# La Gronda di Genova

# Quaderno degli attori

Presentato da **DICAT (Dipartimento di Ingegneria delle  
Costruzioni, dell'Ambiente e del Territorio)**

## A MARGINE DEL DIBATTITO SULLA “GRONDA” Qualche riflessione a beneficio del Sindaco di Genova

ipotesi di tracciati della gronda di levante

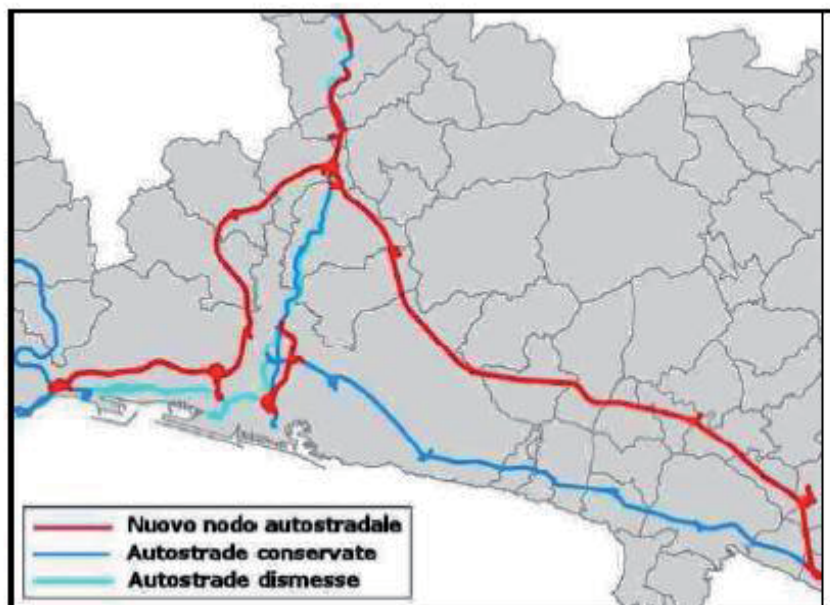
Appare in tal senso una lacuna il fatto che, nell'analisi delle ipotesi alternative che la Spea individua per il tracciato della gronda di ponente, tra gli indicatori di valutazione, non venga incluso quello della fattibilità di connessione con la gronda di levante. Questa, dovendosi staccare,
